Produktänderung Lifeline Vi seit März 2023

Betroffene Geräte: 57008/620, 57008/621, 57008/622, 57008/623, 57008/624, 57108/620

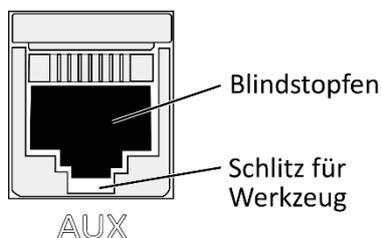
wir möchten Sie hiermit über eine Produktänderung informieren. Die Lifeline Vi Geräte (alle Modelle) haben seit März 2023 folgende Änderungen erfahren:

- *Der AUX-Anschluss ist mit einem Blindstopfen ausgestattet.*
- *Bei dem Notstromakku handelt es sich um einen NiMH-Akku.*
- *Das Steckernetzteil ist ein 12-V-Steckernetzteil.*
